Ao Município de Balneário Camboriú
Comissão Permanente de Análise de Estudo de Impacto de Vizinhança (CEIV)

Ref.: Respostas ao Parecer nº 002/2025 do EIV Renovatio Residencial

Cumprimentando-os cordialmente, vimos por meio deste, informar as respostas da 3ª análise referente ao Parecer nº 002/2025, sob Protocolo 1Doc nº 19.369/2024, acerca do Edifício Renovatio Residencial, para que possamos dar continuidade ao processo de EIV do empreendimento.

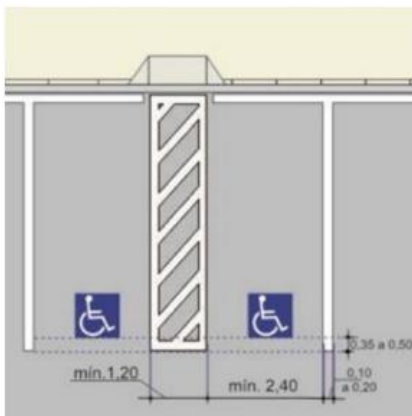
- **Implantar paraciclos internos e externos no empreendimento (devendo indicar o número de vagas a serem disponibilizadas, interna e externamente).**

2ª consideração CEIV: Reitera-se a solicitação da inclusão da medida mitigadora;

3ª consideração CEIV: Atendido parcialmente, devendo essa medida mitigadora ser inclusa no impacto “Pressão no Sistema e Modal Cicloviário”;

Foram realizadas as devidas alterações no impacto, conforme Página 172 (Item 5.2.14.1).
